LABORATORIO NACIONAL DE MATERIALES Y MODELOS ESTRUCTURALES

LM-PI-123-2013
13 de setiembre de 2013

En cumplimiento de los mandatos de fiscalización de obras que le otorga la Ley N° 8114, y su reforma mediante la Ley N° 8603 al Laboratorio Nacional de Materiales y Modelos Estructurales de la Universidad de Costa Rica (LanammeUCR), la Unidad de Seguridad Vial y Transporte (USVT) del PITRA realizó una revisión preliminar en términos de seguridad peatonal del esquema funcional del proyecto "Paso a Desnivel en Paso Ancho", remitido mediante oficio UE-666-2013, de fecha 17 de junio de 2013.

El proyecto corresponde a la intersección de la Carretera de Circunvalación (Ruta Nacional No. 39) con la Radial Paso Ancho (Ruta Nacional No. 213).

Figura 1. Esquema de la propuesta de intersección en Paso Ancho, Ruta Nacional No. 39
Nota: Tomado de láminas remitidas mediante oficio UE-666-2013.

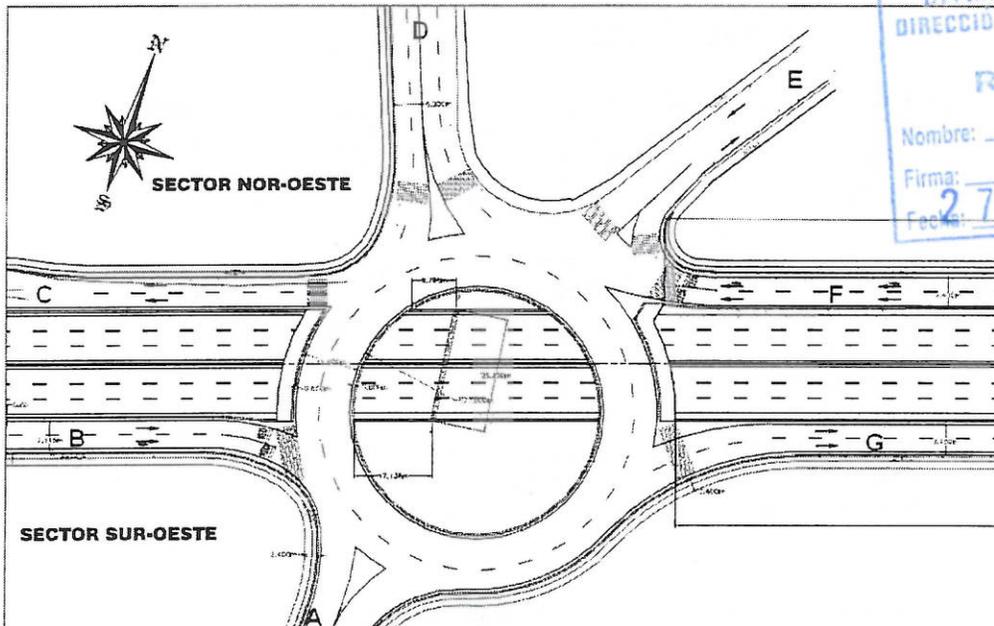
Tal como se muestra en la Figura 1, se propone una intersección de tipo rotonda en el nivel superior, la cual contará con 5 ingresos (desde A, B, D, E y F) y 5 salidas (hacia A, C, D, E y G). Según el esquema funcional, se propone demarcar pasos cebra para el cruce de los peatones en los accesos de la rotonda.

1. La Administración deberá velar por una adecuada canalización de los peatones, para que cuenten con cruces peatonales seguros, de acuerdo con sus necesidades de movilidad.

2. Es necesario hacer un estudio de movilidad para determinar patrones de flujos de peatones y determinar el tipo de regulación que más convenga, de acuerdo a la demanda de peatones y de vehículos. Se requiere realizar también un análisis funcional de la intersección.

3. En caso de mantenerse la rotonda, el ancho de calzada debe ser suficientemente amplio para permitir el movimiento apropiado de los usuarios sin comprometer su visibilidad y se debe asegurar que la velocidad del flujo vehicular sea relativamente baja (no mayor a 30 km/h) para poder permitir un desplazamiento de peatones más seguro (FHWA-SA-04-003, 2002).

4. Los pasos cebra deben estar alineados con islas separadoras de tránsito, de modo que las islas puedan servir de refugio a los peatones. Se recomienda que las islas se construyan en concreto con un espacio de albergue, para brindar mayor seguridad a los peatones. Deben revisarse las dimensiones de las islas, con el fin de garantizar que cuenten con el espacio suficiente para albergar a los peatones en ella (de acuerdo a la demanda peatonal que tenga el cruce).

5. La ubicación del paso cebra debe determinarse según las condiciones de visibilidad de la intersección. En el *Manual Centroamericano de Normas para el Diseño Geométrico de Carreteras* (SIECA, 2001) se establece que "El cruce peatonal debe localizarse a 50 m o menos del punto de salida de los vehículos en circulación." (p.225).

6. Es recomendable que el intercambio cuente con los dispositivos uniformes para el control del tránsito que garanticen un adecuado nivel de seguridad para los peatones, de acuerdo a lo determinado por el estudio de movilidad recomendado.

7. Se deben mejorar las aceras y puntos de acceso al puente peatonal existente en las cercanías del sector.
